Autostrada A31 Valdastico nord

1° LOTTO - PROCEDIMENTO DI PUBBLICA UTILITÀ

A31 VALDASTICO NORD

Analisi ed osservazioni delle comunità locali, dei Comitati e dei Cittadini

Casello di Cogollo 226.700 mq

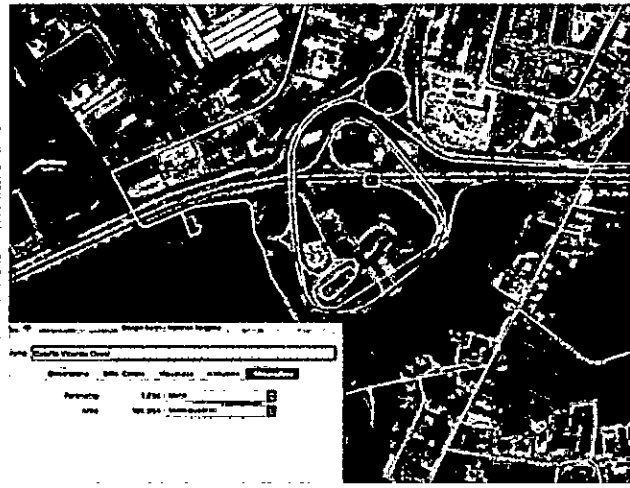
In ambito vallivo la superficie disponibile è estremamente ridotta e si limita alla superficie di fondovalle dato che la superficie di versante non è utilizzabile a fini antropici. A Cogollo del Cengio la superficie di fondovalle è pari al 16% del totale, a Pedemonte il 10%. L'autostrada va ad insediarsi proprio nella superficie di fondovalle e sottrae superficie preziosa e rara. È vero che la scelta di posizionare l'infrastruttura entro terra riduce il consumo di suolo ma la sua presenza è insopprimibile. Ad esempio il casello di Cogollo del Cengio (progetto definitivo) ha un ingombro di 226.700 mq quando il casello di Vicenza ovest, in zona pianeggiante ne occupa "solo" 187.000 mq comprendendo anche un mega parcheggio di scambio^{xiv}.

Figura 1. Precipitazioni annuali medie del Veneto (dati periodici 1970-2010) (Fonte: ARPAZ, 2011)

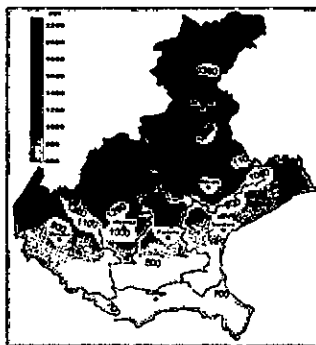
L'area oggetto dei lavori è una delle zone a più alta piovosità del Veneto, e costituisce un importante bacino di raccolta/ricarica delle falde acquifere di pianura il cui meccanismo di funzionamento è ancora sostanzialmente ignoto, che NON possiamo permetterci di porre a rischio.

Figura 8 Zona di attenzione 0240133600 della Marogna

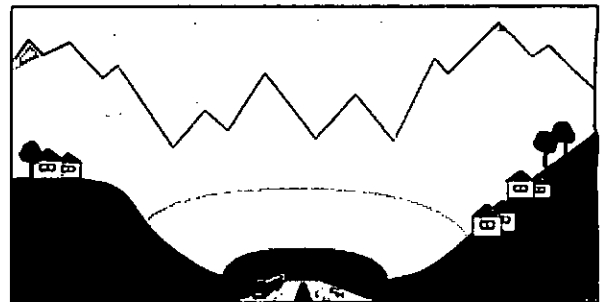
Per quanto riguarda la zona di "Frana Marogna", sita esattamente sopra il punto di sbocco della galleria "San Pietro" e lo svincolo "Valle dell'Astico" a Pedemonte, negli elaborati aggiuntivi presenti nella ri-pubblicazione del progetto risultano 2 relazioni tecniche, che consigliano di adottare rilevati, opere di difesa e in pratica la ri-modellazione del fianco della montagna, confermando in definitiva le osservazioni dei cittadini e dei tecnici (vedasi relazione geologica del prof. Zampieri dell'Università di Padova, che evidenzia la possibilità di distacco di una frana nell'ordine di milioni di metri cubi) nel segnalare una zona di pericolo.

Si chiede pertanto che vengano effettuati seri ed approfonditi studi, da parte delle Istituzioni e degli Enti preposti, per determinare quale sia l'effettiva caratterizzazione della zona di "Frana Marogna" e della zona "La Gioia", dato che non è possibile lasciare che sia un privato, per quanto autorevole, a determinare il profilo di rischio di tale area.
